Addendum Addenda

No./No 1

Project Description / Description de projet St. John's Ice Tank Facility Sprinkler System Repair / Réparations du système d'extincteurs au bassin à glace de St-Johns		
Project No./No de projet STJ6043	Departmental Representative / représentant ministériel Name	Date 14-Mar-2022
Solicitation No./N° de sollicitation 21-58109		
Notice: This addendum shall form part of the tender documents and all conditions shall apply and be read in conjunction with the original plans and specifications.		
Nota: Cet addenda fait partie intégrale des dossiers d'appel; toutes les conditions énoncées doivent être lues et appliquées en conjonction avec les plans et les devis originaux.

designed	D.R.M.	conçu
date	82 05 01	
drawn	C.M.	dessiné
date	82 05 01	
reviewed	D.R.M.	examiné
date	82 05 01	
approved	C.M.	approuvé
date	82 05 01	
Tender		Soumission
PWC Project Manager	Administrateur de projets TPC	
project number	no. du projet	
322045		
drawing no.	no. du dessin	
M-43 R-2

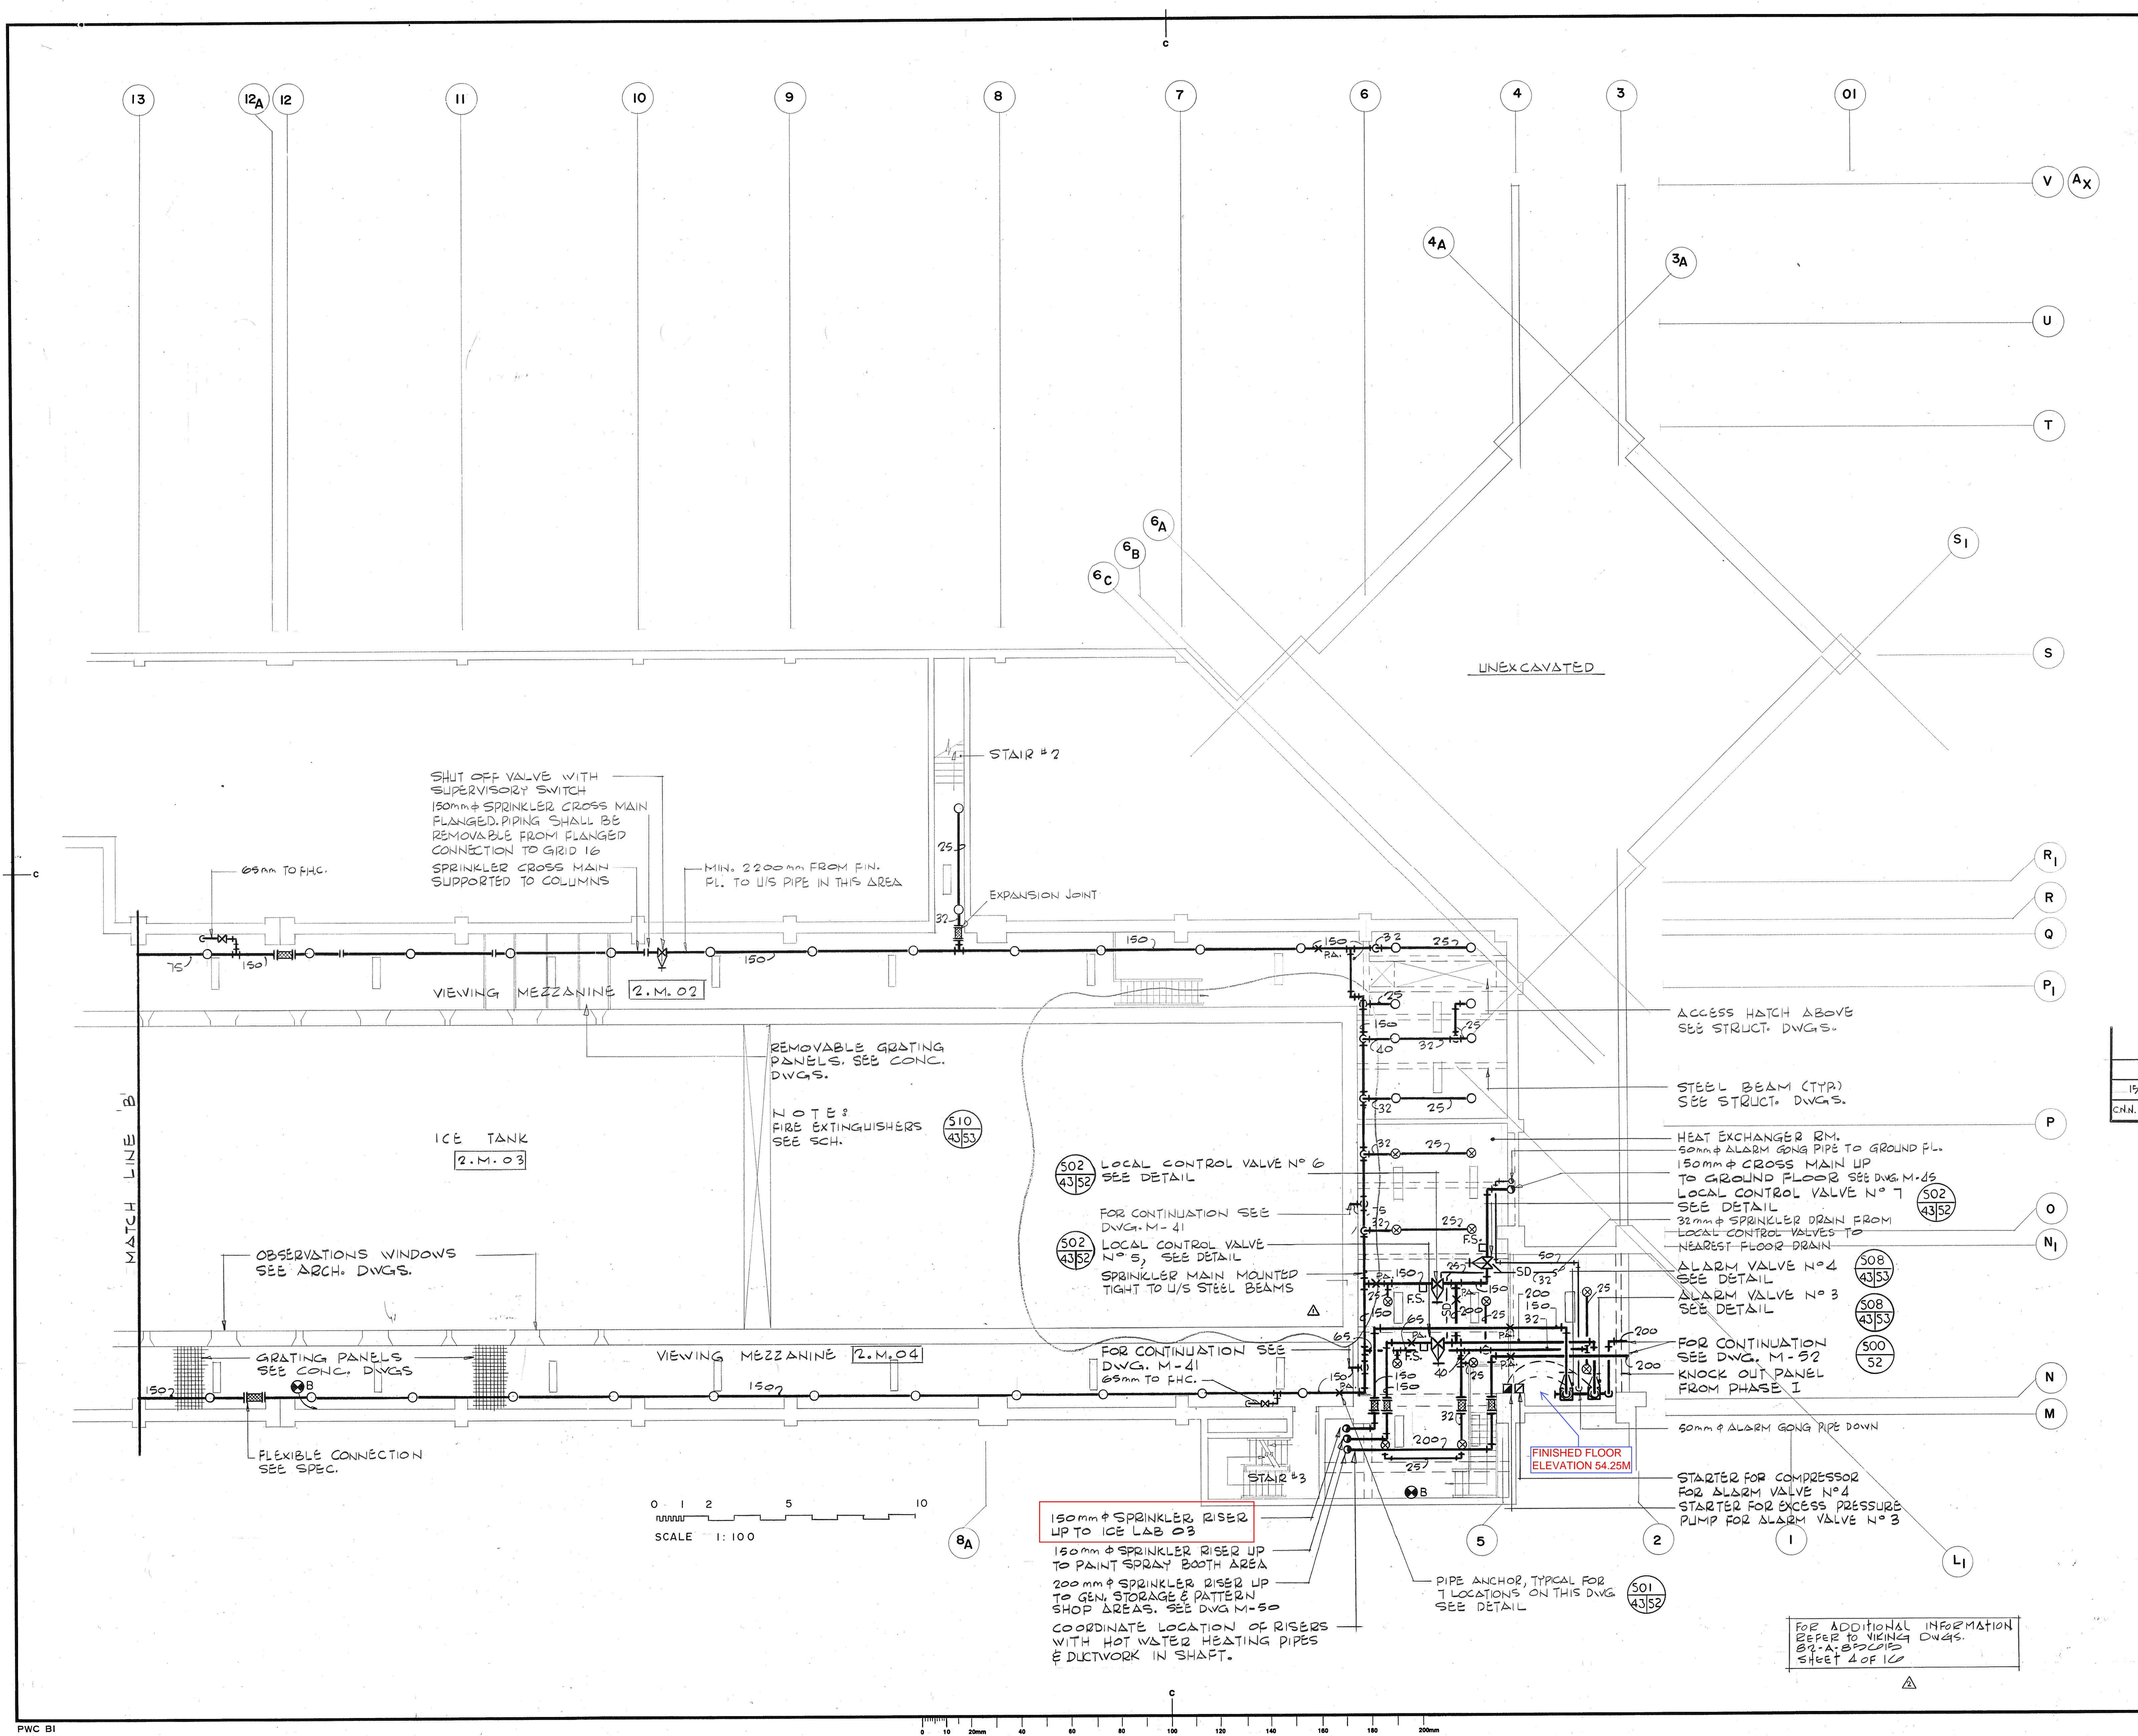
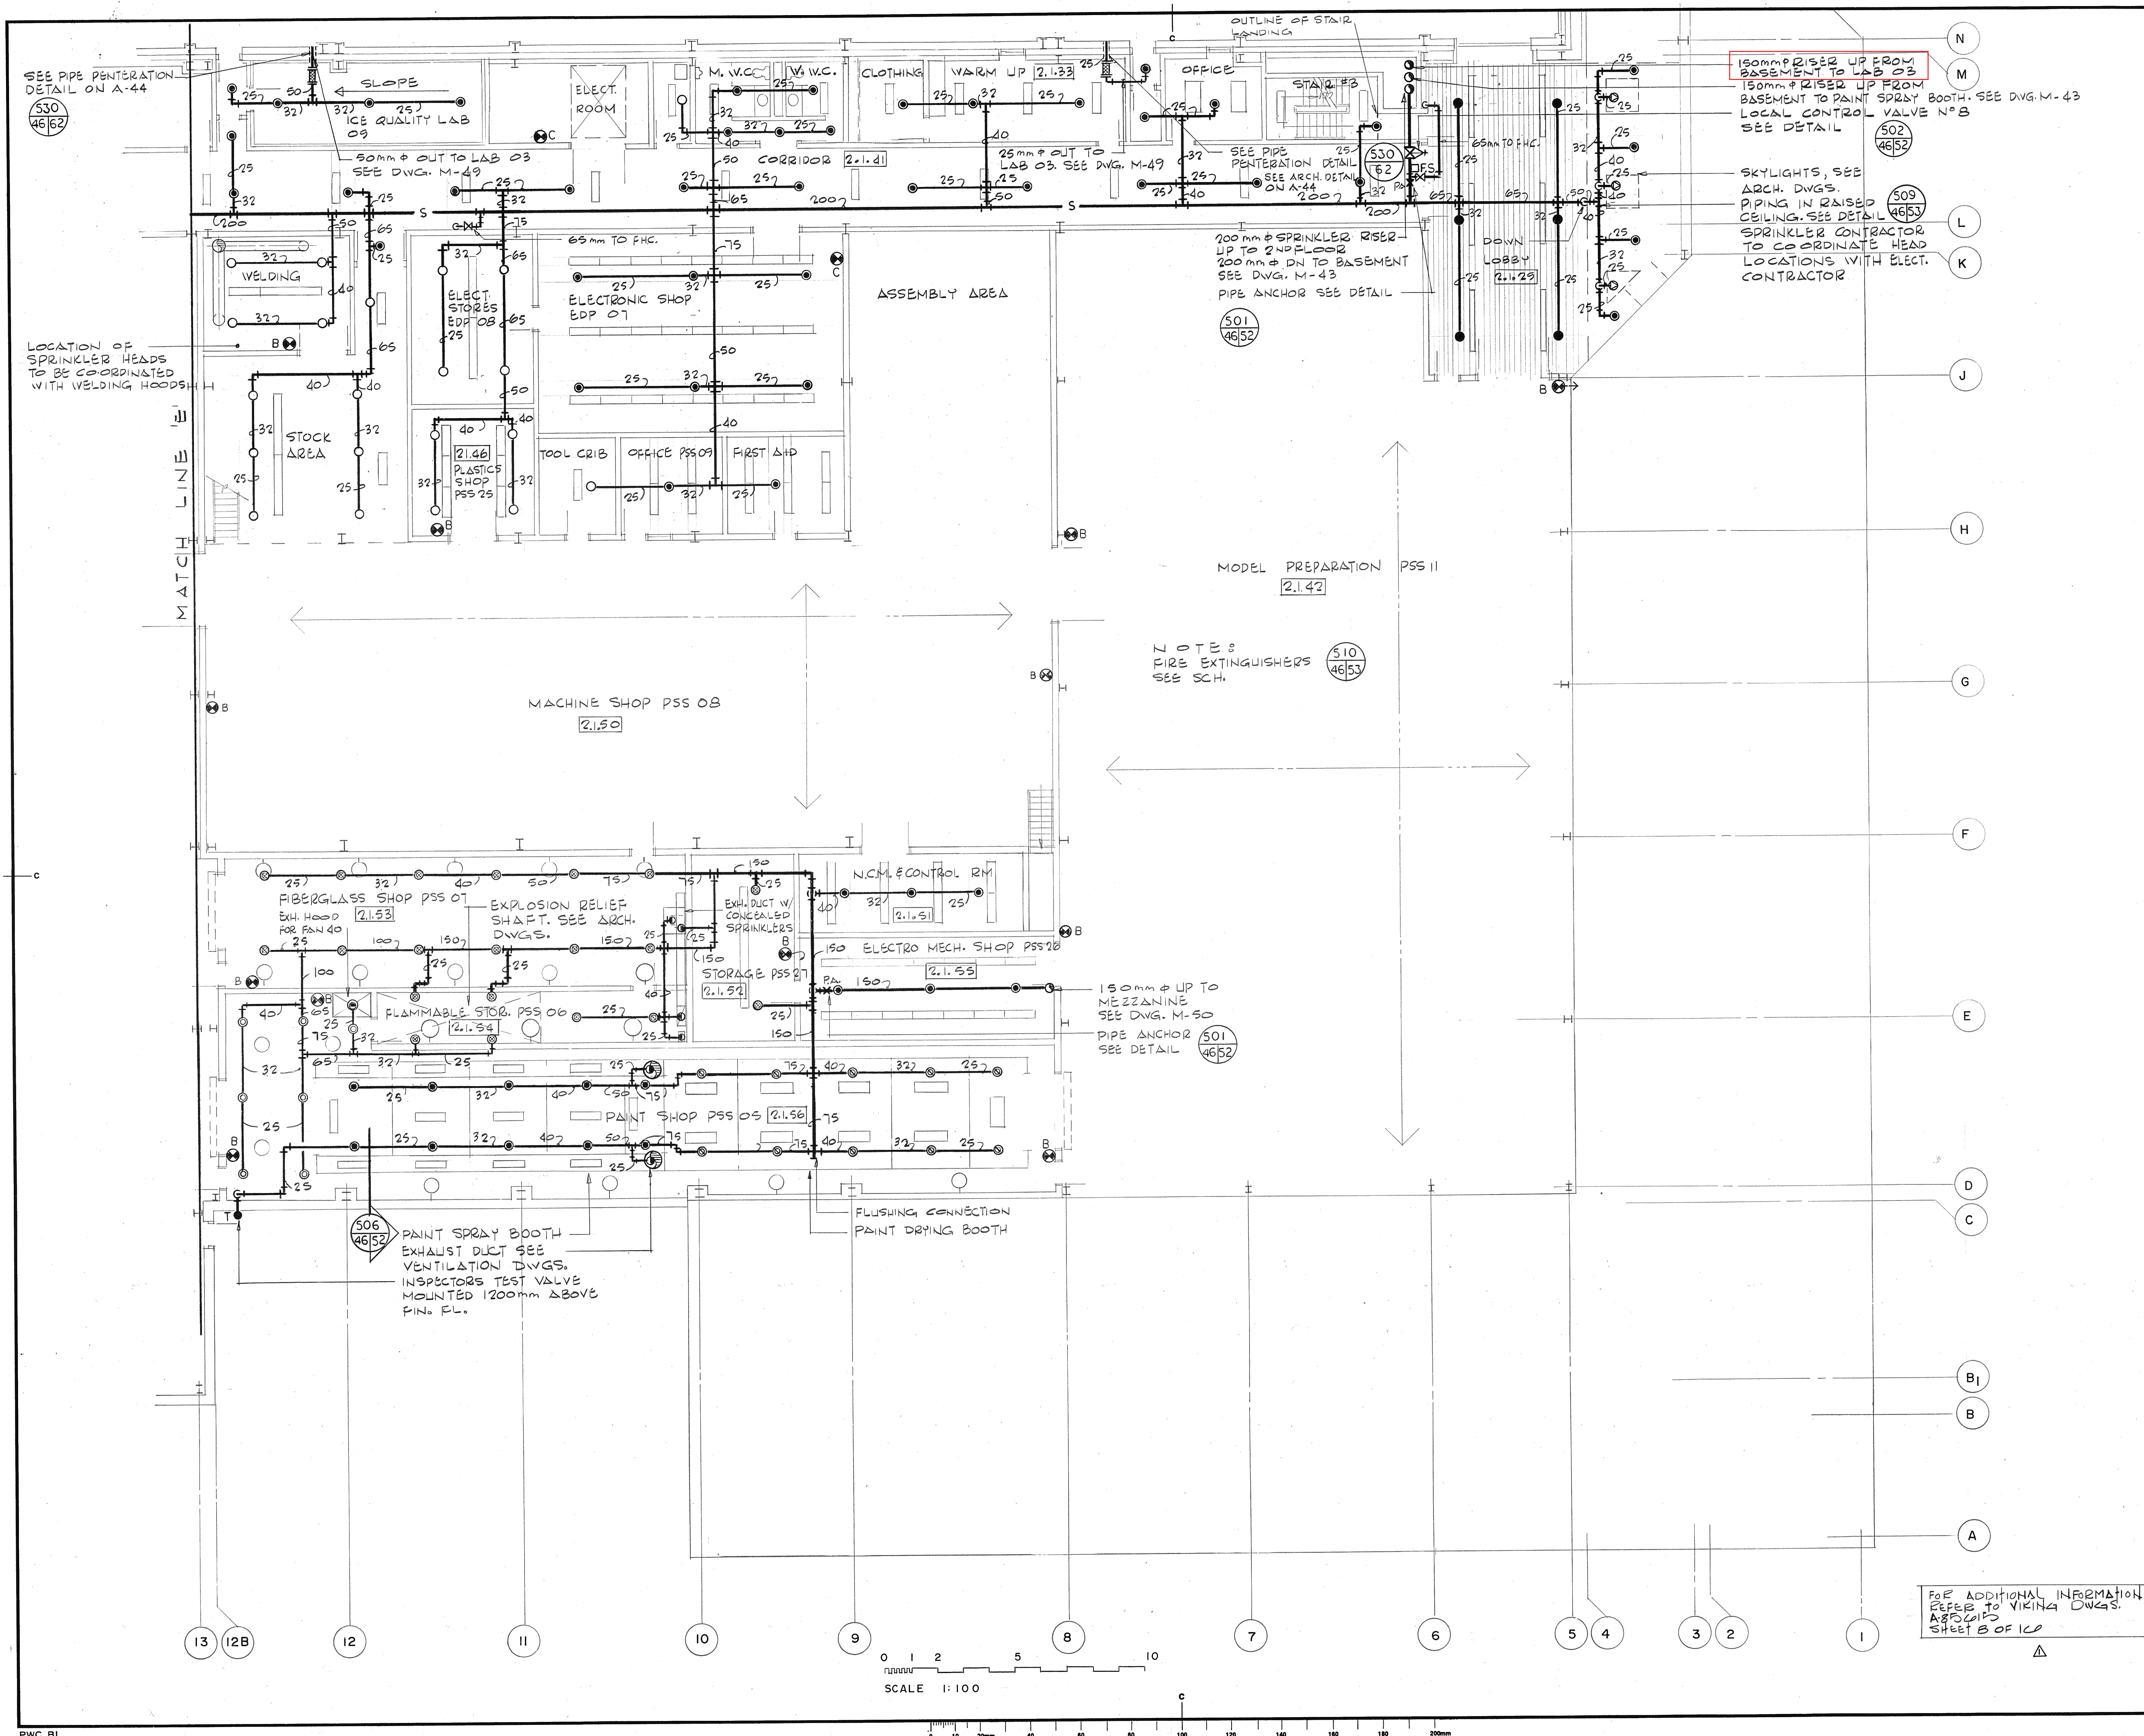
- 1.18 **Q:** Please provide info regarding the measurements on the feed piping from the dry pipe valve to the ice tank room.
A: Feed piping is 150mm. Refer to attached original drawings M-43, M46, M49-, M50 for pipe routing included with this Addendum.
Q: Veuillez fournir de l'informations concernant les mesures sur la tuyauterie d'alimentation de la vanne de la conduite sèche à la salle du réservoir de glace.
R: La tuyauterie d'alimentation est de 150 mm. Se référer aux plans originaux ci-joints M-43, M46, M49-, M50 pour le tracé des tuyaux inclus dans cet addendum.
